N° 6B-25

OXYGENE
QUARTIER LIZE
4 rue Jean Monnet
57 950 MONTIGNY-LES-METZ

2 PIECES -T2	
ETAGE	LOGEMENT
R+2	6B25
Entrée	1.90m²
Séjour/Cuisine	21.95m²
Chambre	12.45 m²
Sdb	4.15 m²
Wc	2.15 m²
Rgt	1.90m²
TOTAL	SHAB 44.50m²
BALCON	7.25 m²

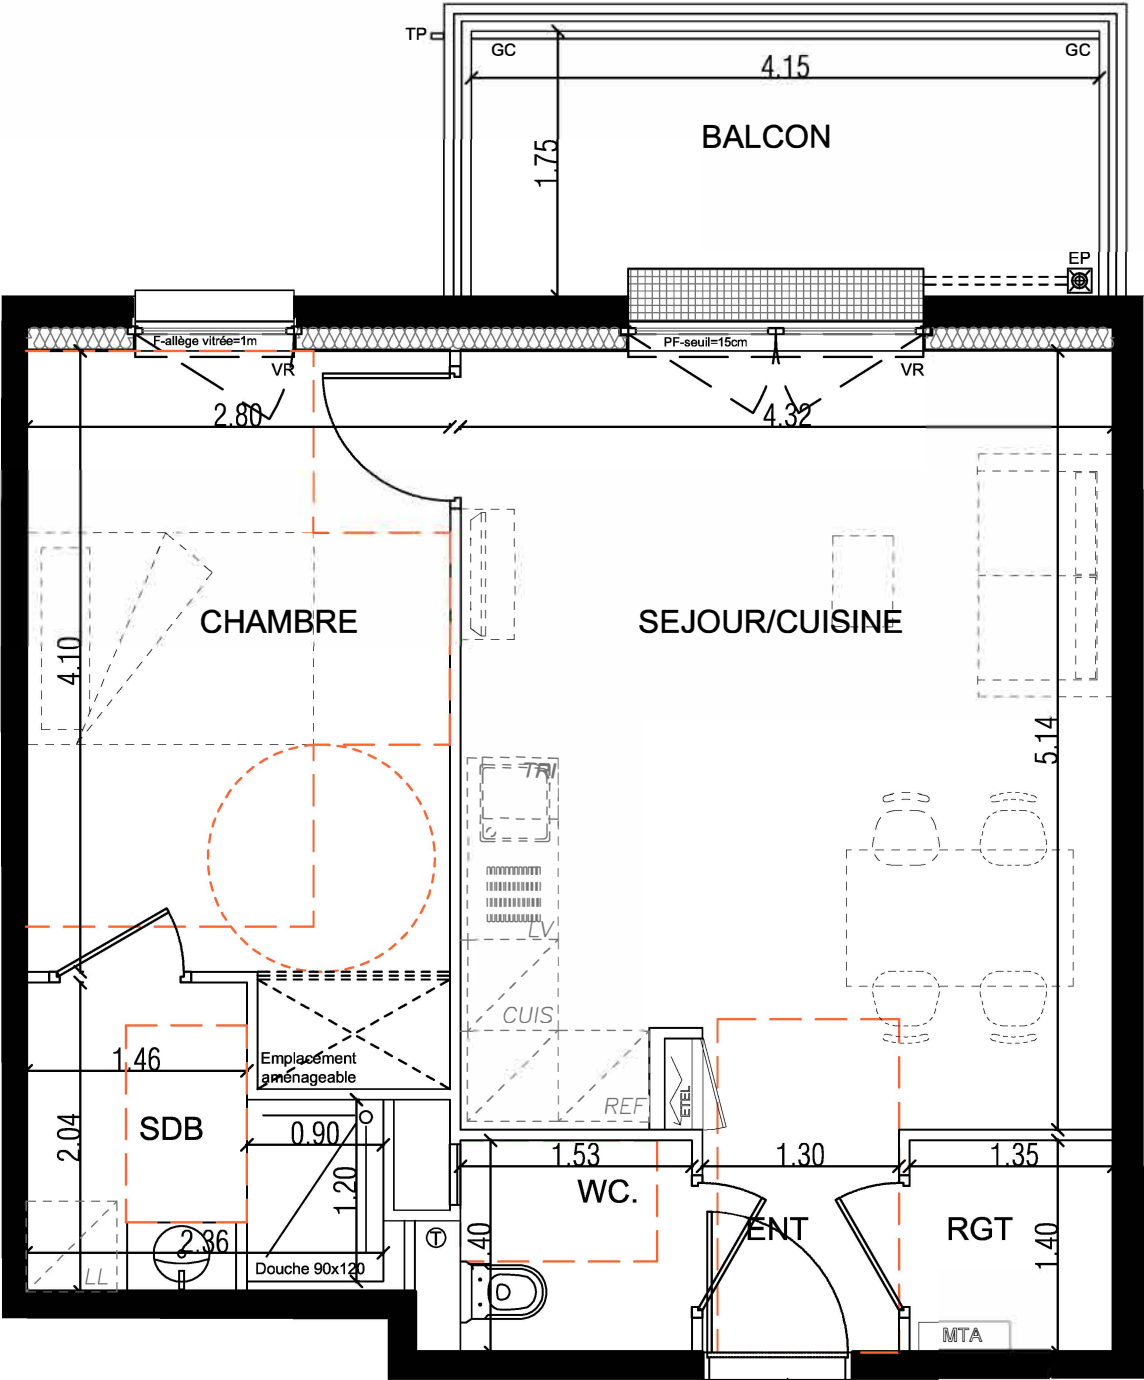
L'aménagement du logement ne respecte pas la réglementation pour l'accessibilité des P.M.R. [rayon de giration, douche avec ressaut]
